Assen, 28 oktober 2022
Ons kenmerk 202202708-01030196
Behandeld door mevrouw [REDACTED] (0592) [REDACTED]
Onderwerp: Voorontwerpbestemmingsplan Hoofdweg 2i Westervelde

Hoofdweg 2i Westervelde

Beoordeling Landschap

Figuur 15. Landschappelijk inpassingsplan (Bron BugelHajema Adviseurs)

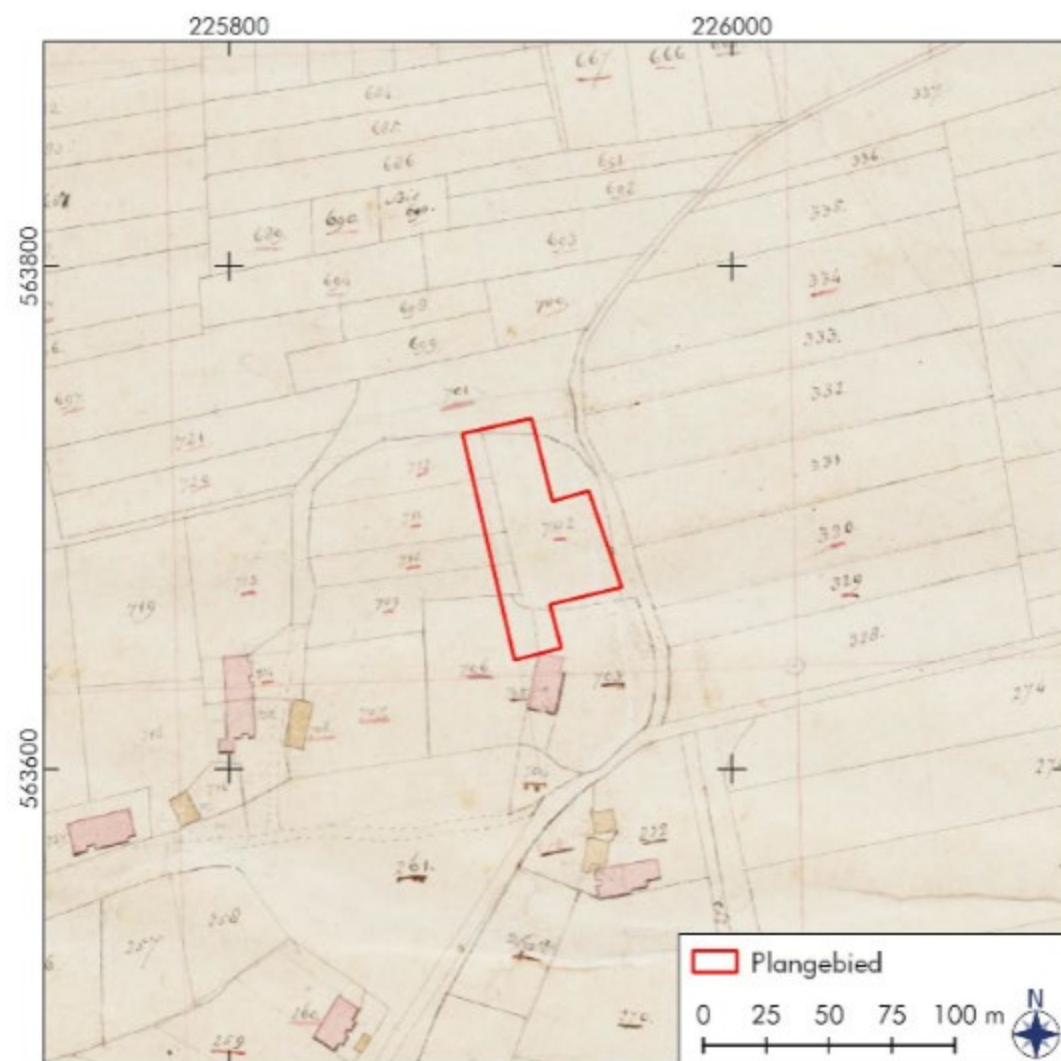
- De toevoeging van de woning levert een integrale restauratie op van het erf, van gebouwen en beplanting.
- Het blijft een erfensemble met een cluster van gebouwen. De bouwmassa's worden gerestaureerd/verbeterd en passend gemaakt bij de museale situatie.
- Waardering voor de gerichtheid van de schuurwoning richting de es en de bouwvorm en nokrichting
- De landschappelijke entree naar het hunebed wordt veel beter.

Aandachtspunt is wellicht dat het grondwallekje ter afscherming van het parkeren van het hunebed niet hoger mag worden dan ca 50cm en goed beplant moet worden om niet teveel op te vallen ten opzichte van het hunebed
